**Seera kinnistu projekteerimistingimuste
eelnõu kooskõlastamine märkustega,
ristumiskoha nõuded**

Olete esitanud Transpordiametile kooskõlastamiseks projekteerimistingimuste eelnõu Saare maakonna Saaremaa valla Suur-Randvere küla Seera kinnistule elamu ja kõrvalhoonete ehitamiseks.

Kinnistu (katastritunnus 34801:006:0574) asub riigitee nr 21121 Randvere-Ansi tee km 2,66-2,775 kaitsevööndis.

Lisa 1 Riigitee nr 21121 km 2,68 ristumiskoha ehitamise nõuded

Joonis 1. Ristumiskoha pikikaldete kujundamine

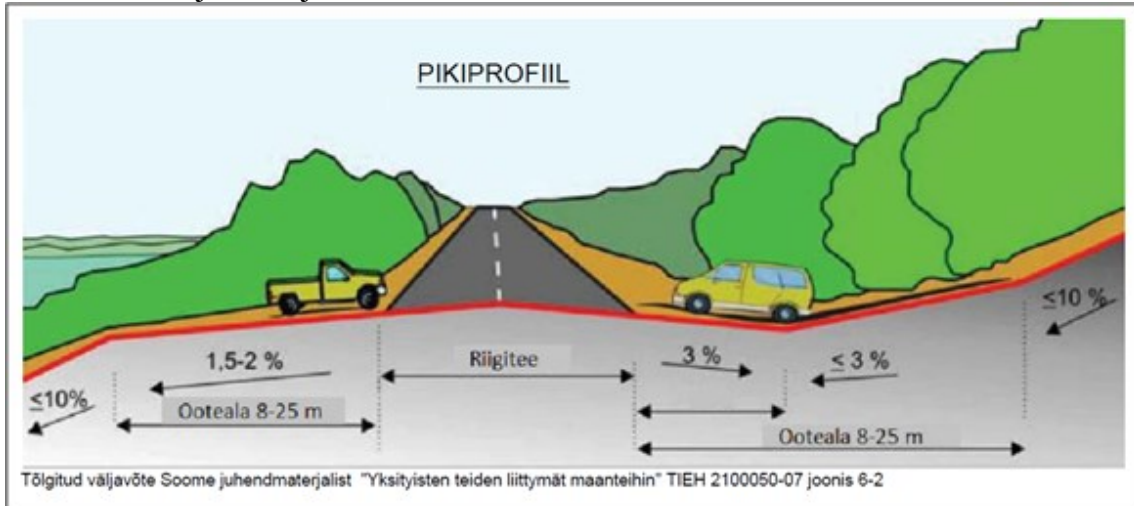
9. Ristumiskoha plaanilahenduse koostamisel lähtuda Transpordiameti tüüpjoonise I põhimõtetest. Pöörderaadiused määrata liikluskoosseisu kõige ebasoodsama sõiduki pöördekoridoride järgi. Kujutada pöördekoridorid joonistel.
10. Ristumiskoht projekteerida riigiteega võimalikult täisnurga all. Ristumiskoha pikikalded määrata vastavalt alltoodud joonise põhimõtetele arvestusega, et riigitee alusele maale sademeveett üldjuhul ei juhitata.
